2.12 使用済燃料共用プール設備

特定原子力施設監視・
評価検討会(第4回)
資料3-2
(第3回資料3-2を再配布)

福島第一原子力発電所 運用補助共用施設共用プール棟 耐震壁の耐震安全性評価について

4. コメント回答

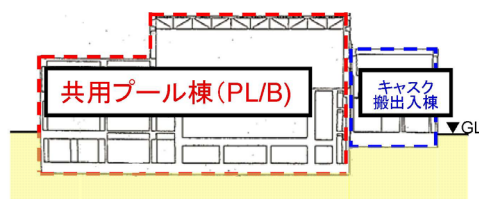
①地震応答解析モデル及び耐震安全性評価への、平成23年3月11日以降の地震、津波等による影響について

目視点検（実施期間：平成23年12月5日～平成24年4月26日）の結果*、プール壁には、平成21年度調査後に発生したひび割れは見られず、一般壁で最大幅0.5mm、一般床で最大幅0.9mmのひび割れが新たに確認されたものの、躯体の健全性を損なうひび割れは見られなかった。

*点検はマニュアルに基づき目視可能な範囲において、幅0.3mm以上のひび割れを記録し、1mm以上のひび割れを要補修としている。

共用プール棟 (PL/B) ・ガスク搬出入棟 NS方向断面図

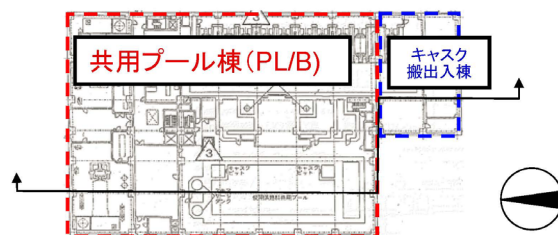
②地震応答解析モデルへの地盤による埋め込み効果の適用性について

⇒ JEAC4601-2008では、地下部分の大部分（3面または面積で75%以上）が周辺地盤と接している場合には全面埋込みと同様な埋込み効果が期待できるものとしている。
よって、上図に示すようにPL/Bにおいては地下部分の3面以上が周辺地盤と接しており、埋め込み効果が期待できるものとして、NOVAKの方法による側面ばねを考慮している。
